Parecer nº 66/SEMAD/SUPRAM SUL - DRRRA/2021

PROCESSO Nº 1370.01.0041244/2020-51

Parecer nº 66/SEMAD/SUPRAM SUL - DRRRA/2021		
ANEXO DE ALTERAÇÃO DO PARECER ÚNICO Nº. 0283960/2019 (SIAM), APROVADO PELA DECISÃO DA CÂMARA TÉCNICA DE ATIVIDADES INDUSTRIAIS - CID, em reunião do dia 27/05/2019.		
Nº Documento do Parecer Único vinculado ao SEI: 26608576 (PROCESSO Nº 1370.01.0041244/2020-51)		
INDEXADO AO PROCESSO: Licenciamento Ambiental	PA COPAM: 28273/2011/005/2019	SITUAÇÃO: Sugestão pelo Deferimento
FASE DO LICENCIAMENTO: Licença de Operação - LO	VALIDADE DA LICENÇA: XX anos

O objeto deste adendo de Parecer Único visa avaliar o requerimento de alteração do sistema de drenagem de águas pluviais implantado no empreendimento.

Imagem 5 – Localização da área da compensação.

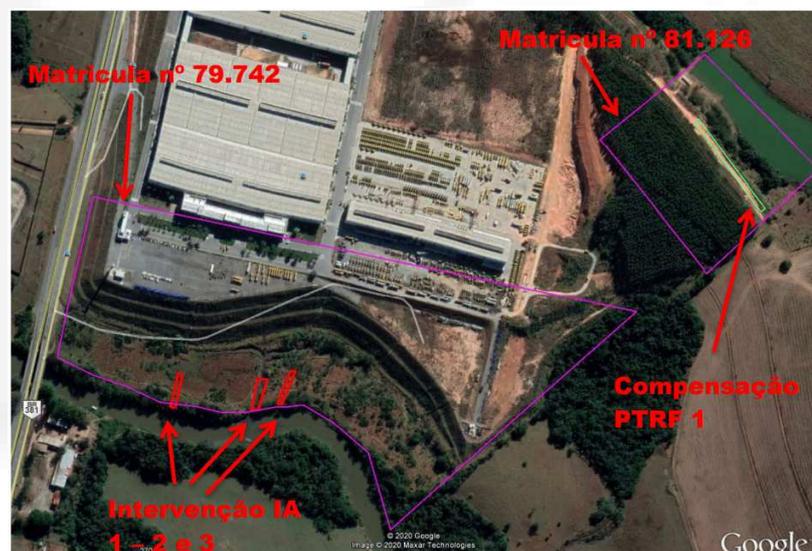
Foi apresentado Plano de Recuperação de Áreas Degradadas que abrange a realização de um PTRF (Projeto Técnico de Reconstituição da Flora) numa área de 0,1899 ha, anexa ao local da intervenção, sob coordenadas N 7.535.087,71 m. e E 408.476,61 m e conforme na imagem 6.

Sendo assim, a empresa propôs uma compensação ambiental de 1.899,00 m² na matrícula nº 81.126 de propriedade da requerente e próxima a área da intervenção.
